VYSVĚTLENÍ ZADÁVACÍ DOKUMENTACE Č. 25

„Rekonstrukce a modernizace Střední uměleckoprůmyslové školy keramické a sklářské Karlovy Vary – stavební práce“

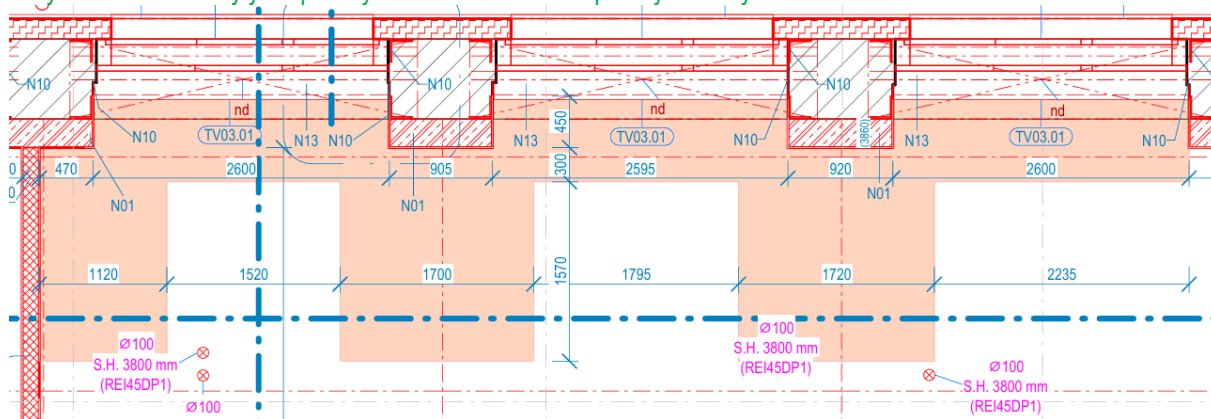
Ve vysvětlení ZD č. 11 bylo v rámci odpovědi na dotaz č. 2 odpovězeno, že rozměry betonového stolu byly doplněny do výkresu půdorysu v místnosti A117. V místnosti A117 ale nevidíme žádné doplněné kóty. Žádáme o prověření a doplnění.

Odpověď na Dotaz č. 6:

Kóty rozměrů stolů byly do půdorysu 1.PP skutečně doplněny – viz výstřižek níže.
